## 桃園市政府 函

主旨：檢送本府111年3月9日召開「111年度第1次法規執行疑義（建築技術諮詢小組）暨審查基準檢討會議」之會議記錄一案，請查照。

## 桃園市政府建築管理處會議紀錄

會議名稱：111 年第 1 次建築法規執行疑義(建築技術諮詢小組)

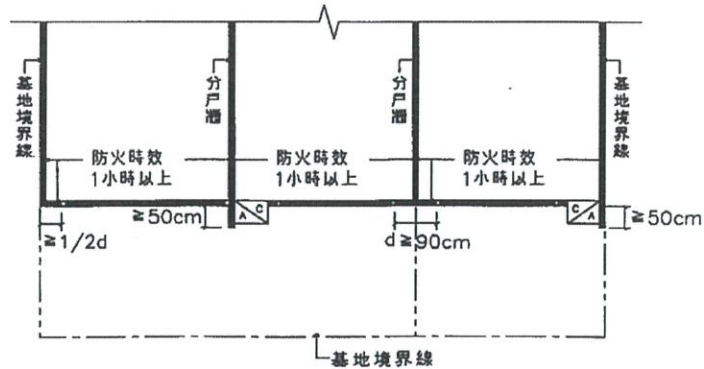
有關戶外安全梯於一層以天井形式檢討2平方公尺開口疑義，提請討論。

1. 依建築技術規則建築設計施工編第 97 條說明：「二、戶外安全梯構造：(四)對外開口面積(非屬開設窗戶部分)應在 2 平方公尺以上」。
2. 內本案戶外安全梯於一層時，因周邊為管委會使用室內空間，故可否以天井形式斷面皆為 2 平方公尺豎道檢討。

本案戶外安全梯於一層設置對外 2 平方公尺開口應符合施工編第 97 條規定，有關天井開口設置應符合施工編第 42 條規定。

本案將函請內政部營建署地上層以通案釋示。

(圖例一)

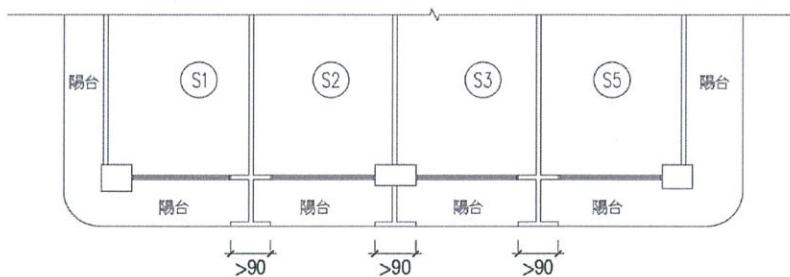
有關各戶相鄰之陽台是否需要設置防火隔間施行疑義，提請討論。

1. 依建築技術規則建築設計施工編第 110 條 圖 110-(6)說明：「建築物側面外牆(或分戶牆)突出正面/背面外牆 50cm 以上，或分戶牆與正面/背面之外牆交接處 d 達 90cm 以上，或正面/背面之外牆至距離側面外牆  $1/2d$  以上始設開口者，開設於正面/背面外牆之門窗防火性能得不受與側面境界線距離之限制。」
2. 有關建築物相鄰之各戶外牆突出之陽台構造物是否得免設置防火隔間疑義。(圖例一)

陽台開口非屬建築物外牆開口，無涉防火間隔檢討。

**決議：**依建築師公會建議。

附件 4-2

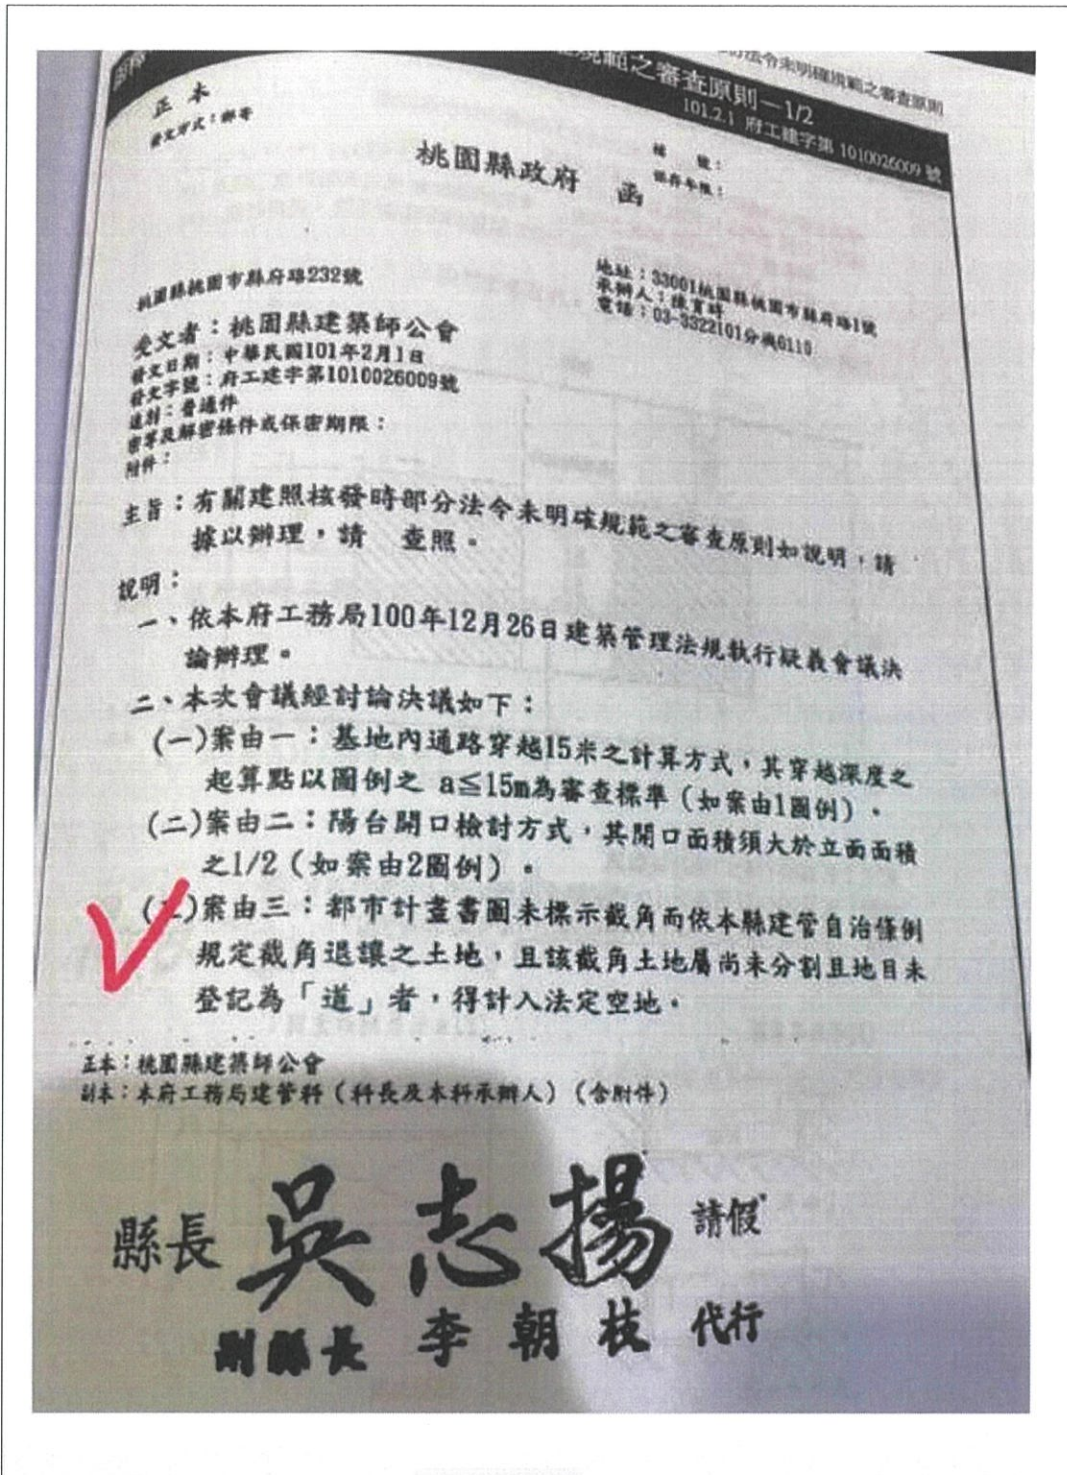
建築基地(角地)臨接二條直線交叉之計畫道路，沿道路交叉口依規定截角退讓，其退讓土地得否計入法定空地。

1. 按桃園市建築管理自治條例第16條規定略以：「面臨現有巷道之基地，依下列規定指定(示)建築線：三、建築基地正面臨接道路，側面或背面臨接現有巷道者，於申請指定(示)建築線時，應併同指定(示)該巷道之邊界線為建築線；基地側面或背面之土地為現有巷道者，得以空地計算。…」。
2. 查新北市工務局建照科業務工作手冊第四章(04-04)有關建築基地(角地)臨接二條直線交叉之計畫道路，依規定退讓部分，如非屬道路用地其截角面積得計入法定空地。
3. 有關本市執行建築基地(角地)臨接二條直線交叉之計畫道路，沿道路交叉口依規定截角退讓部分，執行上該部分因退讓，建議可視為現有巷道性質(即非計畫道路範圍)，自得符合本市建築管理自治條例第16條之規定，為加速建築執照抽查及審查期程，建議納入法規執行疑義。

1. 比照新北市納入法規執行疑義，建築基地(角地)臨接二條直線交叉之計畫道路，沿道路交叉口依規定截角退讓，其退讓土地如非屬道路用地範圍得計入法定空地。
2. 有關建築基地(角地)臨接二條直線交叉之計畫道路，地籍業經逕為分割，建築線指定(示)原則依照分割線指示，特殊情形仍以都市計畫圖為準。

計畫道路用地不得計入法定空地。

計畫道路截角如屬可建築用地，則可計入法定空地。
